**BILAN  
DE LA MISE A  
DISPOSITION  
DU PUBLIC**

*DU 5 DECEMRE 2022 AU  
05 JANVIER 2023 INCLUS*

### Modification simplifiée du PLU sur la commune de Maisons-Alfort

Cette modification simplifiée a pour objet de modifier le zonage de la zone UB au profit de la zone UA afin de permettre la réalisation d'un commissariat de police.

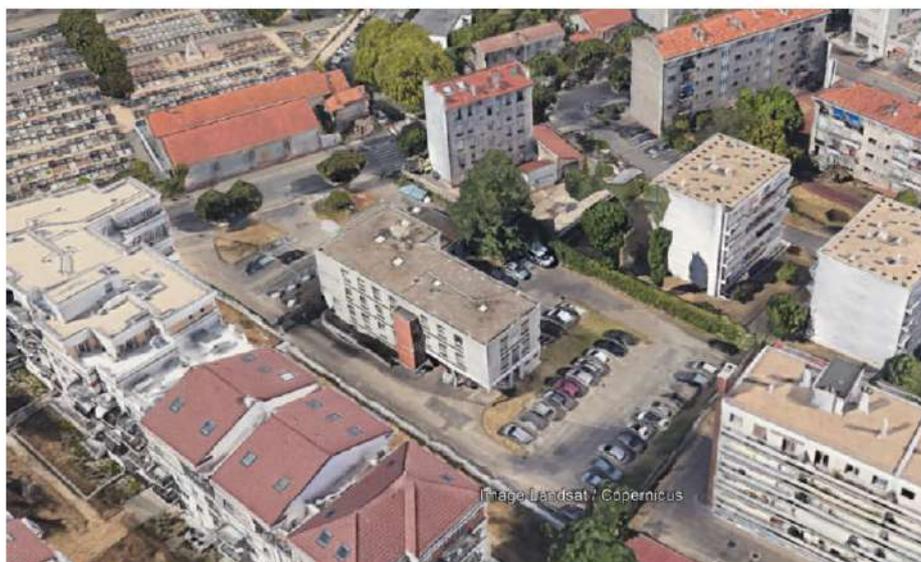
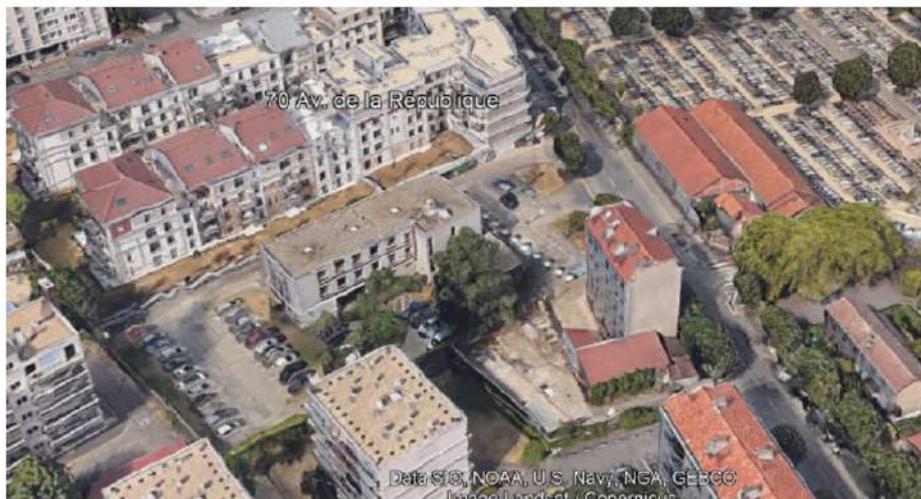
Question : A l'heure où l'EPT Paris Est Marne et Bois travaille à l'élaboration d'un PLU intercommunal dont l'un des objectifs est de lutter contre la densification et qui est présenté comme un outil pour conserver le cadre de vie et protéger les zones pavillonnaire et l'harmonie des territoires est il vraiment indispensable de faire disparaître une zone classée UB qui dans un souci de cohérence pourrait être rattachée au cimetière ou la place commence à manquer (la densification du cimetière est bien visible sur les photos), au profit d'une zone UA de confortation des fronts urbains ?

Au vu du parcellaire et de la réduction drastique de l'espace dédié au commissariat et aux conditions de stationnement et d'accueil dans le secteur envisagé ( passage de 3010 m<sup>2</sup> à 780 m<sup>2</sup> ) il serait judicieux de conserver le commissariat sur la parcelle actuelle qui quitte à réduire les zones de parking actuelles pourtant si pratiques pour les usagers et les agents et ne pas modifier l'état de la parcelle du 71 avenue de la République

Dans un souci d'harmonisation et de cohérence des îlots urbains, tout au plus pourrait-il être proposé de faire évoluer la parcelle du n° 71 de UB vers UE ( Zone d'équipement public ) afin d'agrandir le cimetière et proposer aux futurs maiennais de rester sur la commune jusqu'à la fin de leur jours et même après...

Sur le fait de reconstruire le commissariat à son emplacement actuel, comme cela est indiqué au chapitre 4.2.1, la reconstruction a bien été envisagée tout d'abord sur la parcelle de l'actuel commissariat. Cependant, après plusieurs réunions entre les services de la Préfecture de Région, de la Préfecture du Val-de-Marne, de la Préfecture de Police et de la commune de Maisons-Alfort, il a été convenu que la reconstruction sur le même terrain était impossible en l'absence de locaux alentours permettant d'accueillir les agents durant toute la durée des travaux de démolition-reconstruction (estimés à trois ans) et au vu du coût important de ce déplacement des effectifs pour l'Etat (estimé à près de deux millions d'euros). Aussi, il a été convenu que le nouveau commissariat serait construit sur la parcelle en face de l'actuel commissariat et que les effectifs pourront donc déménager une fois que le nouveau bâtiment serait construit.

Sur le fait d'agrandir le cimetière ou de créer un jardin sur la parcelle du 71 avenue de la République, actuellement occupée par des garages municipaux, cette option aurait pu être envisagée si la nécessité de construire le nouveau commissariat sur cette parcelle ne s'était pas imposée, au vu des nombreuses contraintes (réglementaires, techniques, financières) pour les différentes parties.
